固体廃棄物処理系固化装置の固化材変更等 本文 比較表

| 島根2号 (2021.9.15許可) | 女川2号炉 適合性審査許可後完本 (有毒ガス防護: 2022年6月1日許可) | 女川2号炉 設置変更許可申請書 | 差異理由 |

固体廃棄物処理系固化装置の固化材変更等 添付書類八 比較表

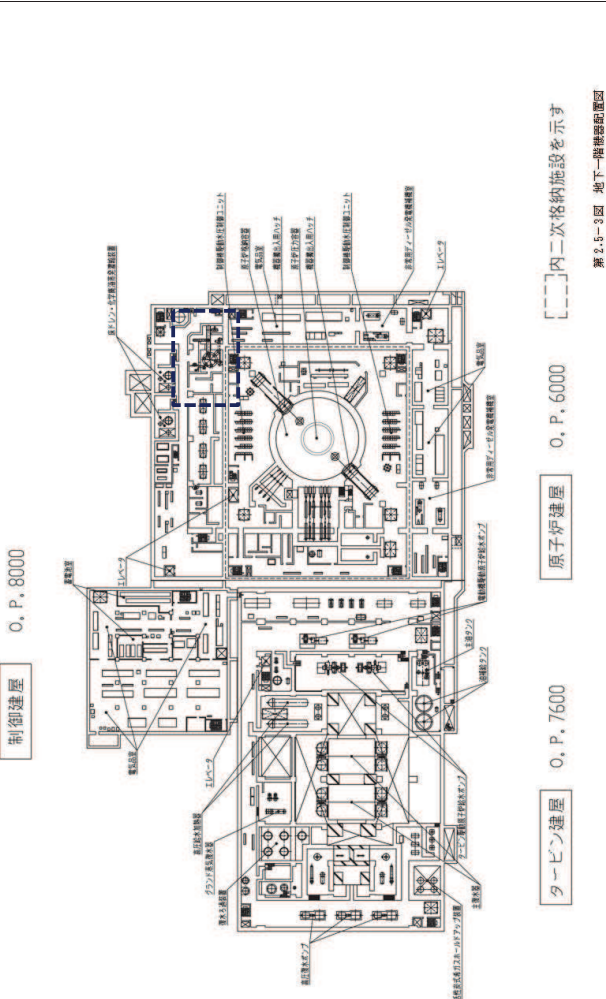
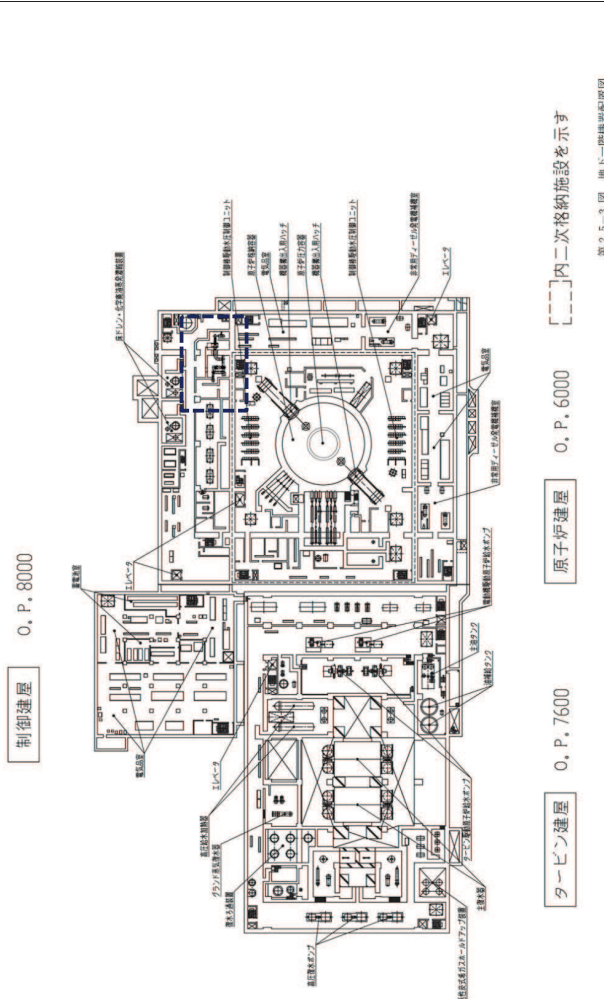
| 島根 2号 (2021.9.15 許可) | 女川 2号炉 適合性審査許可後完本 (有毒ガス防護 : 2022年6月1日許可) | 女川 2号炉 設置変更許可申請書 | 差異理由 | | | | | | | | | | | | | | | | | | | | | | | | | | | | | | | | | | | | | | | | | | | | | | | | |
|----------------------------------|---|----------------------------------|--|--------------|--|----|----|----|------------|------|---------------------------|------------------|------------|------------|------------|----------------|---------------------------|------|---|------------------------------|--|--------------|---|-------------|--|---|----------------------------------|--|--------------|--|----|----|----|------------|------|---------------------------|------------------|------------|------------|------------|----------------|---------------------------|------|---|------------------------------|--|--------------|---|-------------|--|---|
| | <p>第1.3-2表 本発電用原子炉施設の安全上の機能別重要度分類 (10/14)</p> <table border="1"> <thead> <tr> <th colspan="2">発電用軽水型原子炉施設の安全上の機能別重要度分類に関する審査指針</th> <th colspan="2">女川原子力発電所 2号炉</th> </tr> <tr> <th>分類</th> <th>意義</th> <th>機能</th> <th>構成物、系統又は機器</th> </tr> </thead> <tbody> <tr> <td rowspan="3">MS-2</td> <td rowspan="3">②異常状態への対応上特に重要な構成物、系統及び機器</td> <td>①事故時のプラント状態の把握機能</td> <td>事故時監視計器の一部</td> </tr> <tr> <td>②異常状態の緩和機能</td> <td>B階には対象機能なし</td> </tr> <tr> <td>③制御室外からの安全停止機能</td> <td>制御室外原子炉停止装置 (安全停止に関連するもの)</td> </tr> <tr> <td rowspan="3">PS-3</td> <td rowspan="3">①異常状態の起原事象となるものであって、PS-1及びPS-2以外の構成物、系統及び機器</td> <td>①原子炉冷却材保持機能 (PS-1、PS-2以外のもの)</td> <td>原子炉冷却材圧力バウンダリから保持される計装等の小口圧配管、弁 計装配管、弁 材料保持系配管、弁 ドレン配管、弁 ベント配管、弁</td> </tr> <tr> <td>②原子炉冷却材の循環機能</td> <td>原子炉冷却材循環系 原子炉冷却材圧力バウンダリからの保持される計装等の小口圧配管、弁</td> </tr> <tr> <td>③放射性物質の貯蔵機能</td> <td>サブプレッションプール水排水系、運水貯蔵タンク、放射性廃棄物処理施設 (放射線インベントリの小さいもの)</td> </tr> </tbody> </table> | 発電用軽水型原子炉施設の安全上の機能別重要度分類に関する審査指針 | | 女川原子力発電所 2号炉 | | 分類 | 意義 | 機能 | 構成物、系統又は機器 | MS-2 | ②異常状態への対応上特に重要な構成物、系統及び機器 | ①事故時のプラント状態の把握機能 | 事故時監視計器の一部 | ②異常状態の緩和機能 | B階には対象機能なし | ③制御室外からの安全停止機能 | 制御室外原子炉停止装置 (安全停止に関連するもの) | PS-3 | ①異常状態の起原事象となるものであって、PS-1及びPS-2以外の構成物、系統及び機器 | ①原子炉冷却材保持機能 (PS-1、PS-2以外のもの) | 原子炉冷却材圧力バウンダリから保持される計装等の小口圧配管、弁 計装配管、弁 材料保持系配管、弁 ドレン配管、弁 ベント配管、弁 | ②原子炉冷却材の循環機能 | 原子炉冷却材循環系 原子炉冷却材圧力バウンダリからの保持される計装等の小口圧配管、弁 | ③放射性物質の貯蔵機能 | サブプレッションプール水排水系、運水貯蔵タンク、放射性廃棄物処理施設 (放射線インベントリの小さいもの) | <p>第1.3-2表 本発電用原子炉施設の安全上の機能別重要度分類 (10/14)</p> <table border="1"> <thead> <tr> <th colspan="2">発電用軽水型原子炉施設の安全上の機能別重要度分類に関する審査指針</th> <th colspan="2">女川原子力発電所 2号炉</th> </tr> <tr> <th>分類</th> <th>意義</th> <th>機能</th> <th>構成物、系統又は機器</th> </tr> </thead> <tbody> <tr> <td rowspan="3">MS-2</td> <td rowspan="3">②異常状態への対応上特に重要な構成物、系統及び機器</td> <td>①事故時のプラント状態の把握機能</td> <td>事故時監視計器の一部</td> </tr> <tr> <td>②異常状態の緩和機能</td> <td>B階には対象機能なし</td> </tr> <tr> <td>③制御室外からの安全停止機能</td> <td>制御室外原子炉停止装置 (安全停止に関連するもの)</td> </tr> <tr> <td rowspan="3">PS-3</td> <td rowspan="3">①異常状態の起原事象となるものであって、PS-1及びPS-2以外の構成物、系統及び機器</td> <td>①原子炉冷却材保持機能 (PS-1、PS-2以外のもの)</td> <td>原子炉冷却材圧力バウンダリから保持される計装等の小口圧配管、弁 計装配管、弁 材料保持系配管、弁 ドレン配管、弁 ベント配管、弁</td> </tr> <tr> <td>②原子炉冷却材の循環機能</td> <td>原子炉冷却材循環系 原子炉冷却材圧力バウンダリからの保持される計装等の小口圧配管、弁</td> </tr> <tr> <td>③放射性物質の貯蔵機能</td> <td>サブプレッションプール水排水系、運水貯蔵タンク、放射性廃棄物処理施設 (放射線インベントリの小さいもの)</td> </tr> </tbody> </table> | 発電用軽水型原子炉施設の安全上の機能別重要度分類に関する審査指針 | | 女川原子力発電所 2号炉 | | 分類 | 意義 | 機能 | 構成物、系統又は機器 | MS-2 | ②異常状態への対応上特に重要な構成物、系統及び機器 | ①事故時のプラント状態の把握機能 | 事故時監視計器の一部 | ②異常状態の緩和機能 | B階には対象機能なし | ③制御室外からの安全停止機能 | 制御室外原子炉停止装置 (安全停止に関連するもの) | PS-3 | ①異常状態の起原事象となるものであって、PS-1及びPS-2以外の構成物、系統及び機器 | ①原子炉冷却材保持機能 (PS-1、PS-2以外のもの) | 原子炉冷却材圧力バウンダリから保持される計装等の小口圧配管、弁 計装配管、弁 材料保持系配管、弁 ドレン配管、弁 ベント配管、弁 | ②原子炉冷却材の循環機能 | 原子炉冷却材循環系 原子炉冷却材圧力バウンダリからの保持される計装等の小口圧配管、弁 | ③放射性物質の貯蔵機能 | サブプレッションプール水排水系、運水貯蔵タンク、放射性廃棄物処理施設 (放射線インベントリの小さいもの) | <p>設計の差異 ・プラント設計に係る設備構成の相違</p> |

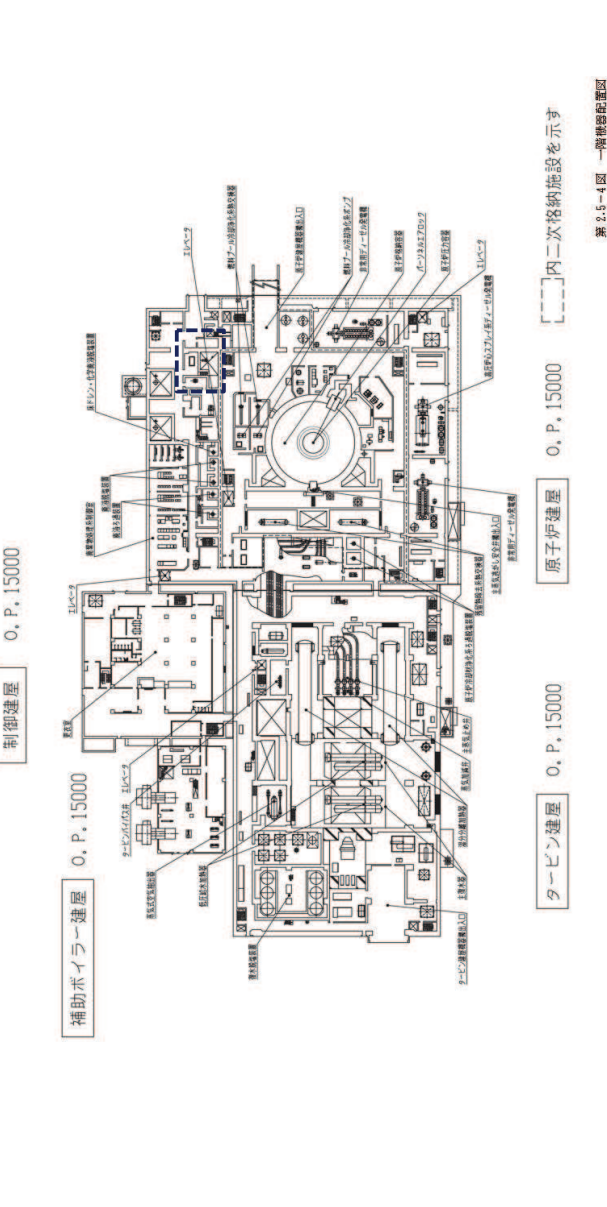
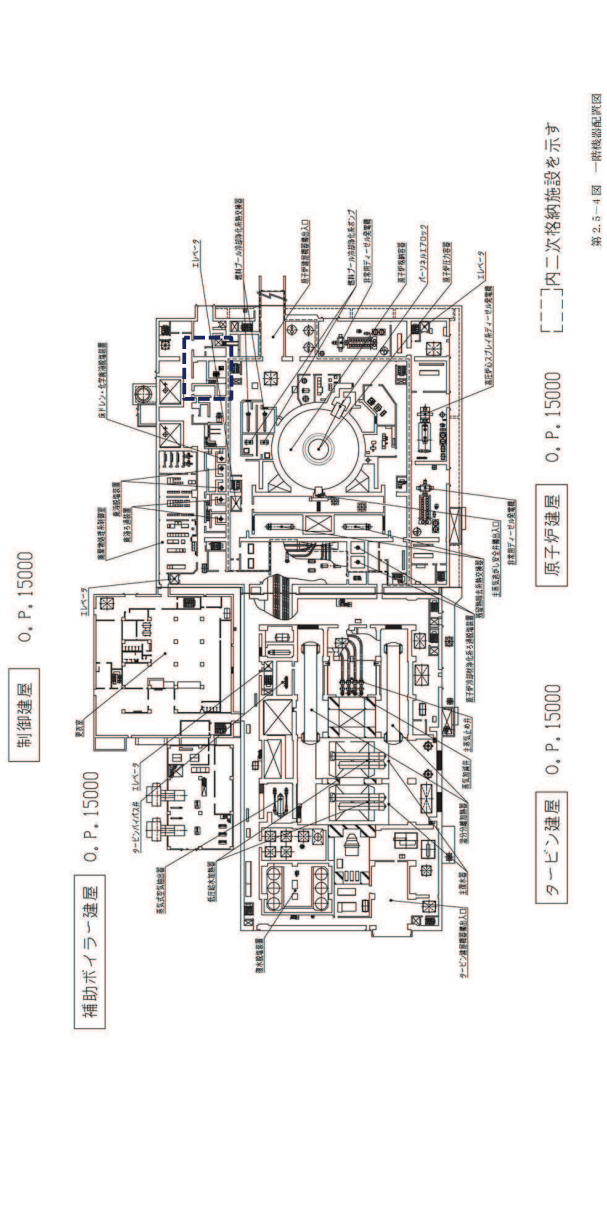
| 島根2号炉（2021.9.15許可） | 女川2号炉 適合性審査許可後完本 （有毒ガス防護：2022年6月1日許可） | 女川2号炉 設置変更許可申請書 | 差異理由 |
|--------------------|---|--|--|
| | <p>制御建屋 O. P. 8000</p>  <p>原子炉建屋 O. P. 6000</p> <p>タービン建屋 O. P. 7600</p> <p>第2.5-3図 地下一階機器配置図 [---]内二次格納施設を示す</p> | <p>制御建屋 O. P. 8000</p>  <p>原子炉建屋 O. P. 6000</p> <p>タービン建屋 O. P. 7600</p> <p>第2.5-3図 地下一階機器配置図 [---]内二次格納施設を示す</p> | <p>（図については、島根との比較は行わない。）</p> <ul style="list-style-type: none"> ・2号炉設置の固化装置について、固化材をプラスチックからセメントへ変更したことによる機器配置の変更 |
